# 정기(기동점검) 점검 결과보고

## [강남순환도시고속도로 건설(4공구)]

- 점검일시 : 2017.10.12 (목)
- 점검결과
- ◆ 점검자 : 홍민철

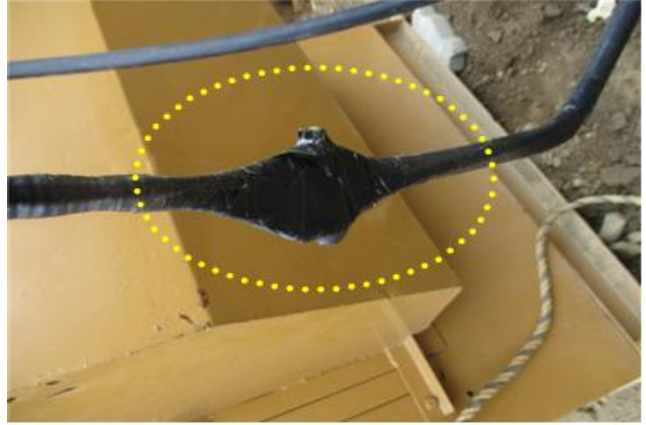
<p>○ 가설통로 안전(토목부)</p> <p>- 금하지하차도 슈트파일 옆으로 설치된 근로자 통로는 정비되지 않아 미끄러질 위험이 있으니 정비하기 바람</p> <p>※ 산업안전보건기준에 관한 규칙 제22조(통로의 설치)</p>	
<p>○ 가설통로 안전(토목부)</p> <p>- 금하지하차도 슈트파일 상부로 넘어서 통행하는 부분은 근로자가 안전하게 통행할 수 있도록 계단 등을 설치하기 바람</p> <p>※ 산업안전보건기준에 관한 규칙 제22조(통로의 설치)</p>	
<p>○ 가설통로 안전(토목부)</p> <p>- 금하지하차도 슈트파일 설치구간 단부에 근로자 통행시 굴러떨어지지 않도록 안전난간 설치하기 바람</p> <p>※ 산업안전보건기준에 관한 규칙 제22조(통로의 설치)</p>
